COMUNE DI REGGIO EMILIA
AEROPORTO DI REGGIO EMILIA

ARENA EVENTI CAMPOVOLO

VALUTAZIONE DI IMPATTO AMBIENTALE

RISPOSTA ALLE RICHIESTE DI INTEGRAZIONI

Planimetria con individuazione dei percorsi di accesso all'Arena spettacoli da parte di persone su sedia a ruote.

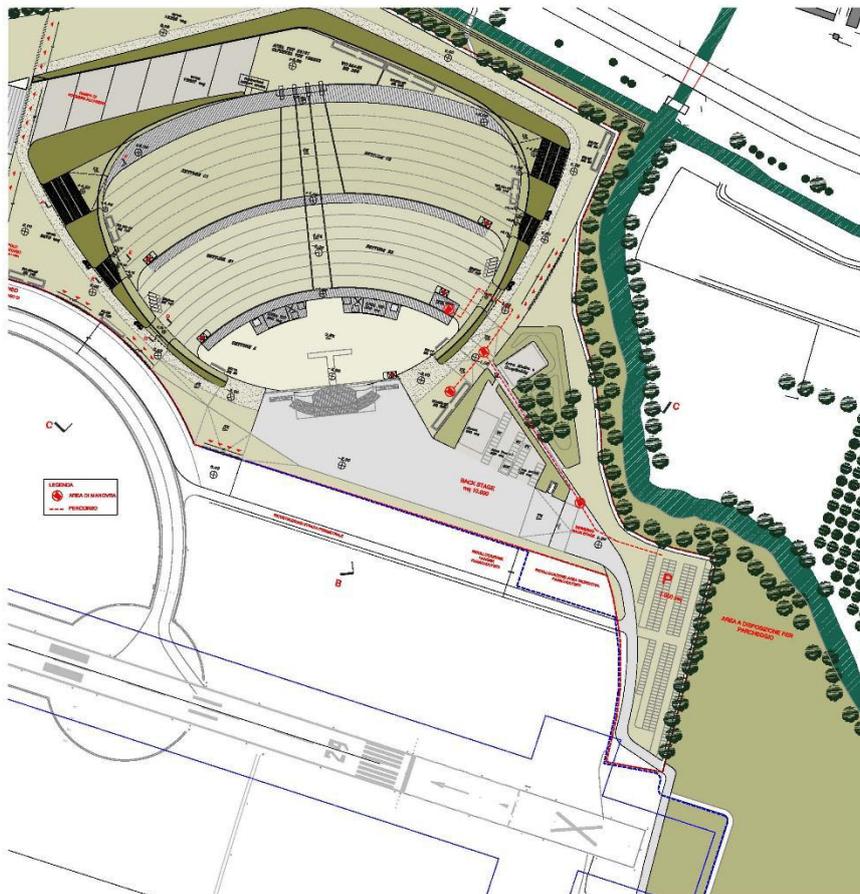
INTEGRAZIONE RICHIESTA	ENTE
15	Per quanto riguarda le barriere architettoniche, in particolare la Relazione ai sensi della L. 13/89 afferma che "... L'Arena prevede infine un'area al proprio interno, quale luogo distinto e protetto per la partecipazione dei disabili agli spettacoli. L'accesso a tale area, realizzata su una pedana orizzontale e delimitata da parapetto, avviene tramite percorsi pedonali appositamente pavimentati, allo scopo di favorire la miglior percorribilità anche da parte di persone su sedia a ruote...". È pertanto necessario venga precisato se tale "pedana" sarà costituita da una struttura permanente o, piuttosto, da una precaria. In ogni modo deve esserne indicata la capacità effettiva tenendo conto oltre che dei disabili anche dei loro accompagnatori.	AUSL

La pedana è fissa e dotata di un parapetto di altezza 120 cm. Si trova perfettamente in piano, raggiungendo una differenza di quota rispetto al suolo dell'arena, di 0,5 m nel lato più prossimo al palco. La superficie della pedana è di 220 mq. Considerando lo spazio minimo per la rotazione completa di una carrozzina (1,5 x 1,5 m = 2,25 mq) e considerando che in tale spazio possano essere ospitati sia il disabile che il suo accompagnatore, si ottiene (220 mq / 2,25mq = 100) una pedana con una capacità di 100 disabili con rispettivi accompagnatori. L'accesso avviene in prossimità dei percorsi di connessione. La documentazione è stata implementata con altri due allegati, riportanti le caratteristiche dimensionali e tipologiche della pedana.
